SUPPRESSION DU PASSAGE A NIVEAU N°4 (PN4) SAINT-GREGOIRE (35)

DOSSIER DE DEMANDE D'AUTORISATION ENVIRONNEMENTALE VOLET C4 – MÉMOIRE EN RÉPONSE

Avis de l'Autorité environnementale sur la suppression du passage à niveau n° 4 à Saint-Grégoire (35)

n° Ae : 2023-69

FIGURE 1 : LOCALISATION DES INSTALLATIONS DE CHANTIER (ROUGE : SNCF RESEAU, BLEU : RENNES METROPOLE)

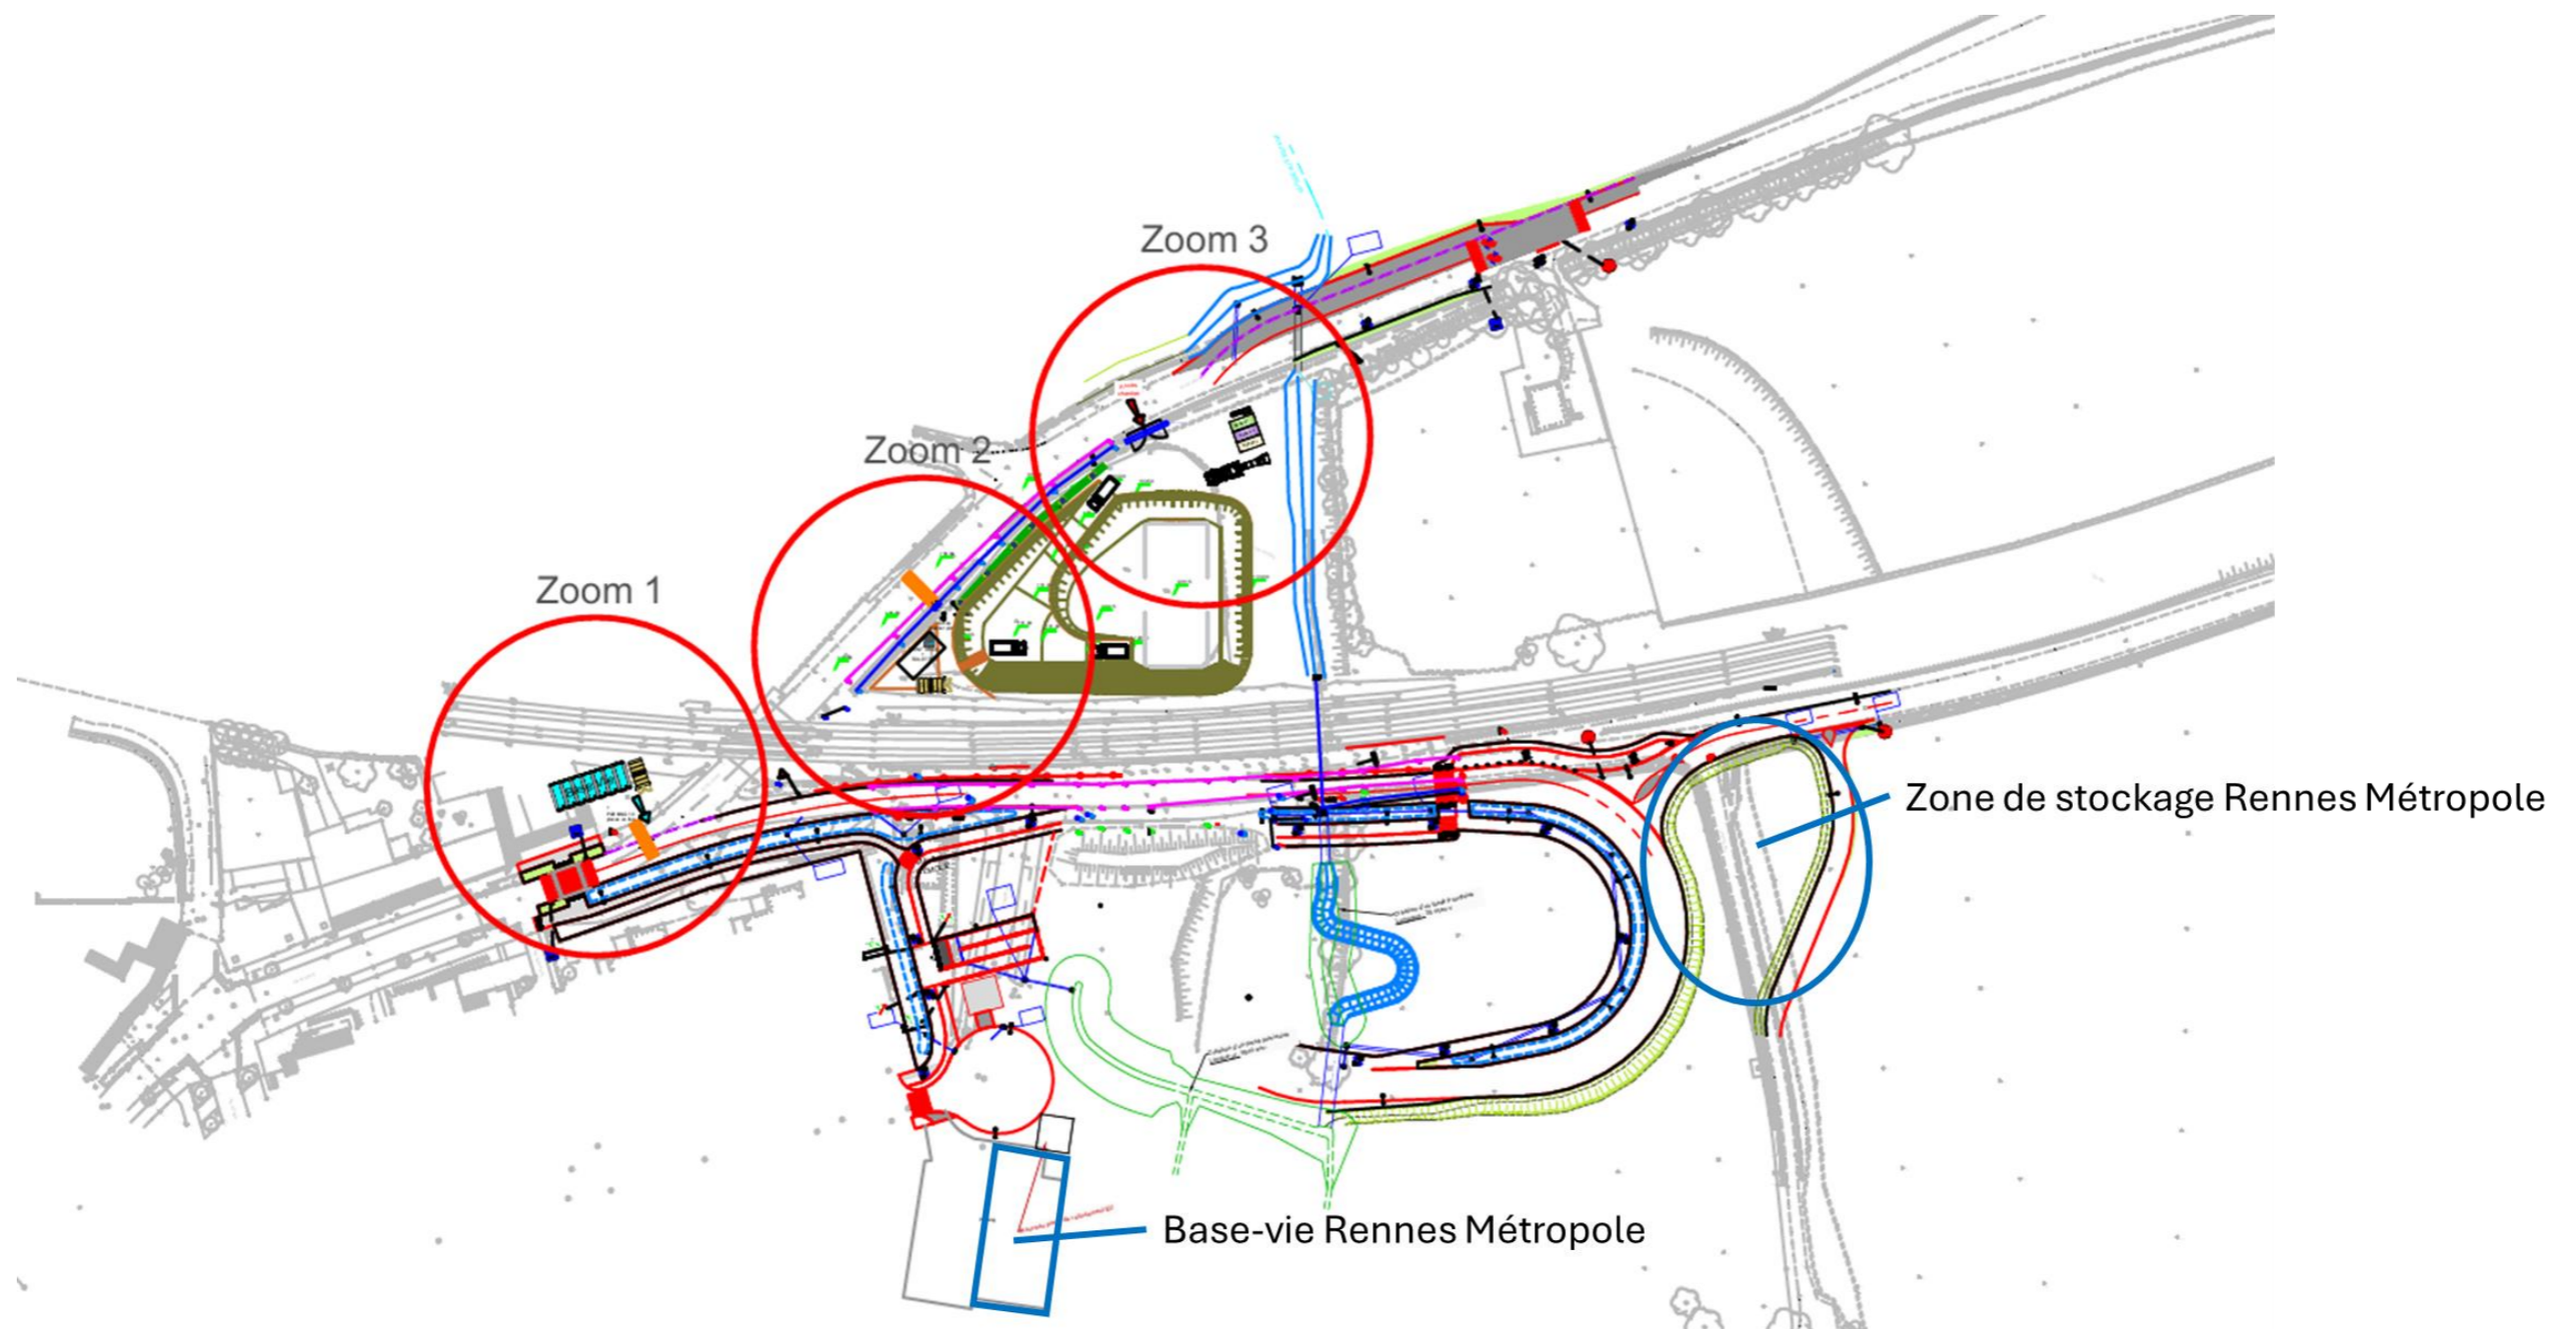
L'Ae recommande de faire figurer sur un plan dédié la localisation des installations de chantier et de leur accès et des aires de fabrication sur place des ouvrages d'art.

Le plan est repris ci-dessous où les installations de chantier envisagées pour les travaux de Rennes Métropole sont figurées. Il est prévu l'utilisation de la moitié du parking de la Rue des Sources pour y installer la base-vie.

Il est prévu une zone de stockage des matériaux au niveau du raccordement initial à la Touche Aury, après que les terrassements ont eu été réalisés. Un empierrement sera disposé.

FIGURE 7 : LE DEVENIR DES ANCIENNES CHAUSSEES
(SOURCE : EGIS, JUIN 2024)

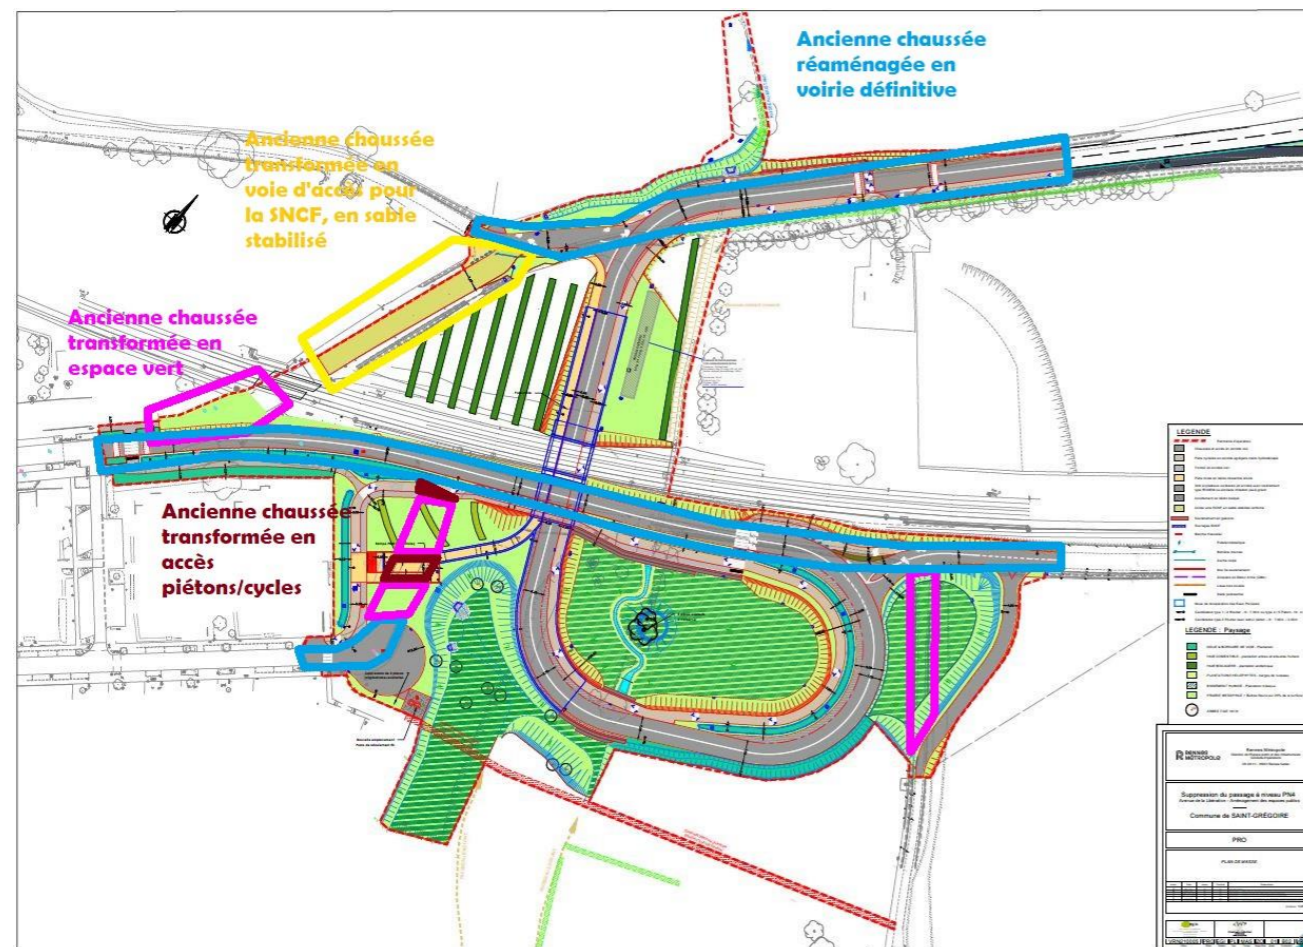
L'Ae recommande de prendre en compte, dans le périmètre d'étude, le devenir des anciennes chaussées.

Le plan ci-dessous représente le devenir des anciennes chaussées, avant la mise en œuvre du projet de suppression du PN4.

Le devenir des chaussées existantes, qui ne seront pas réaménagées en chaussée dans le cadre du projet sont représentées sur la figure ci-avant :

FIGURE 10 : EXTRAIT DU PLAN DU PPRI DU BASSIN DE LA VILAINE EN REGION RENNAISE ET LOCALISATION DU PN4 (SOURCE : PREFECTURE D'ILLE-ET-VILAINE, 2007)

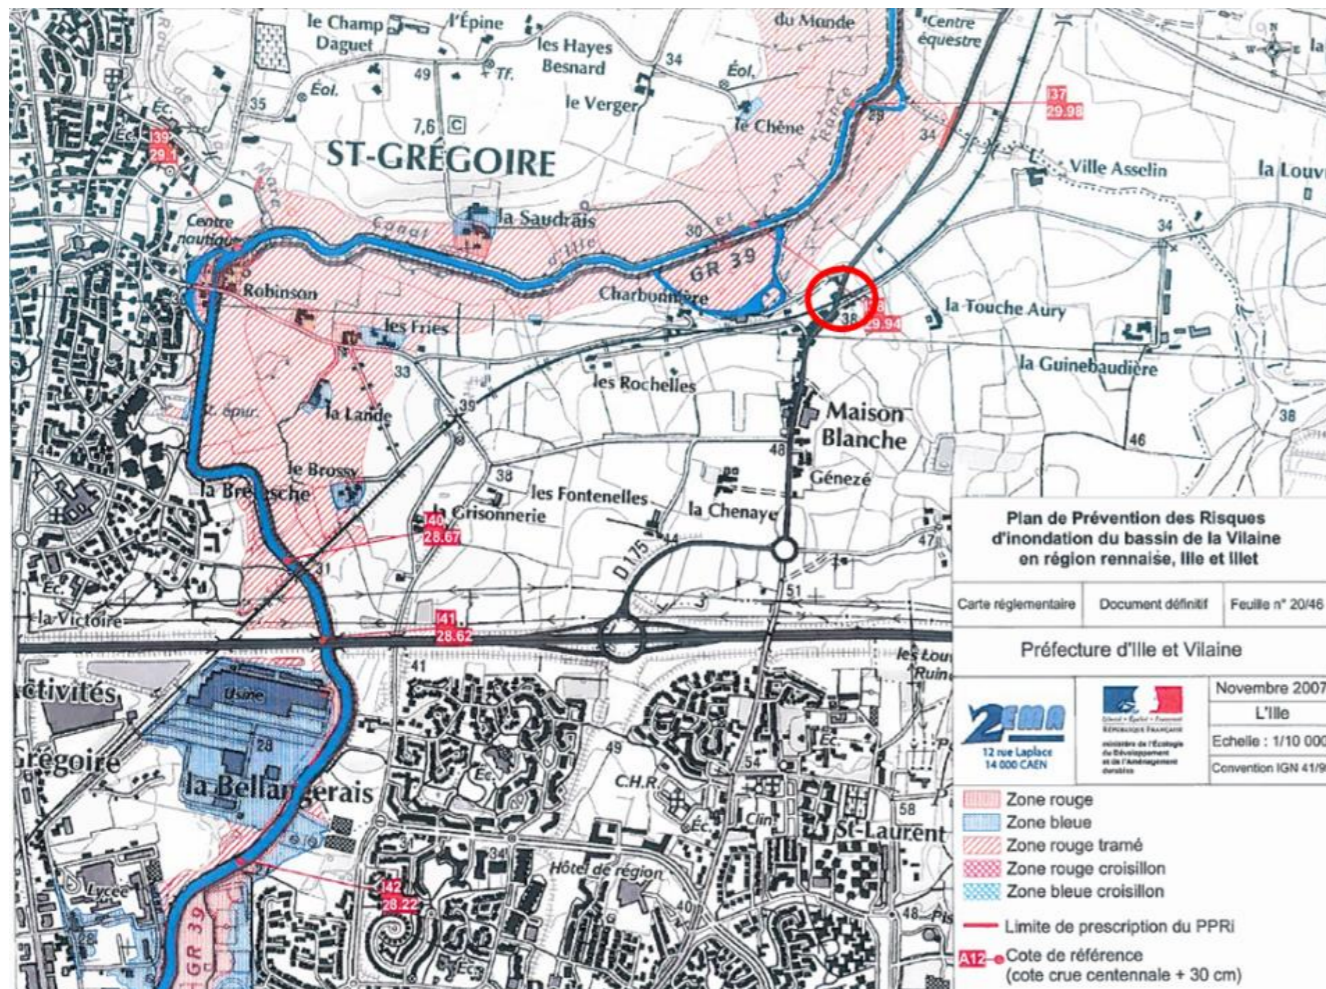
La zone d'étude est concernée par le zonage rouge tramé du plan de prévention des risques d'inondation (PPRI) du bassin de la Vilaine en région Rennaise modifié le 9 février 2004 (secteurs naturels inondables non ou peu urbanisés et réservés à l'expansion des crues). Le dossier précise que l'opération est en dehors de ce zonage. Néanmoins, le dossier fait apparaître un « *secteur concerné par une zone inondable (hors PPRI)* » sans expliquer la source de cette information. Bien qu'elle soit limitrophe, le dossier n'en tire aucune conclusion.

La zone d'étude rapprochée est située à proximité immédiate d'une zone classée rouge tramée du PPRI, soit une zone d'expansion des crues du Canal de l'Ille-et-Rance. **Le périmètre opérationnel de projet n'est pas situé au sein du PPRI.**

Profil en travers 1

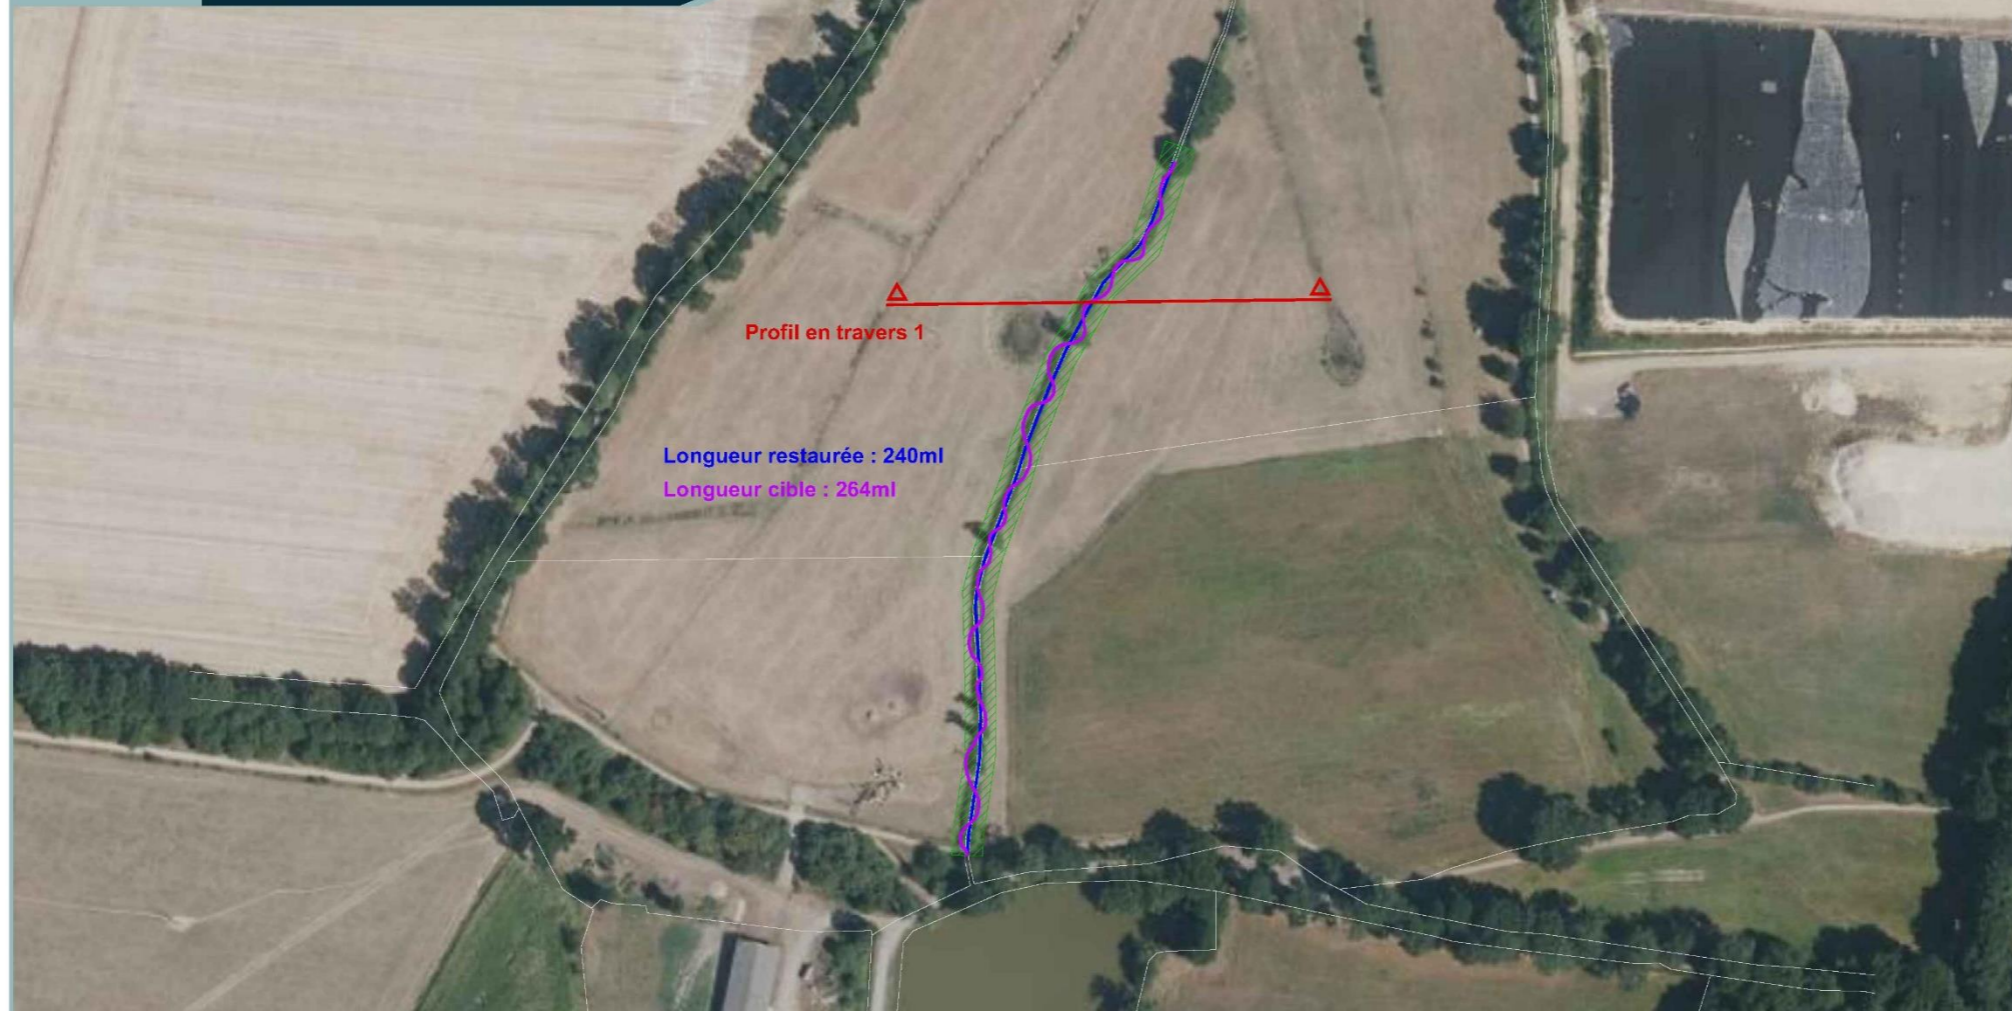
L'Ae recommande de poursuivre la recherche d'un site propice à la compensation des impacts sur le cours d'eau et les zones humides assurant l'équivalence fonctionnelle et sans risque de collision pour les espèces terrestres.

Les objectifs hydromorphologiques recherchés sont de diversifier les écoulements du lit mineur (profondeurs, vitesses, substrats) et de réactiver la dynamique du cours d'eau par la réactivation de zones préférentielles d'érosions et de dépôts.

Les aménagements envisagés visent à planter une ripisylves sur tout le linéaire et à permettre au cours d'eau de s'écouler dans un style fluvial le plus naturel possible dans une prairie pâturée. Son lit majeur sera élargi, ce qui lui permettra de retrouver des méandres, des sinuosités et une végétation riche. Le reméandrage permettra de restaurer la dynamique naturelle du cours d'eau tout en préservant sa fonctionnalité écologique et hydromorphologique. Le linéaire après méandrage sera de 264 ml contre 240 ml avant action de restauration. Le Maître d'Ouvrage indique que cette mesure d'accompagnement, est à l'étude, doit encore être validée et ne constitue pas la mesure de compensation obligatoire qui se situe intégralement dans l'emprise de l'opération.
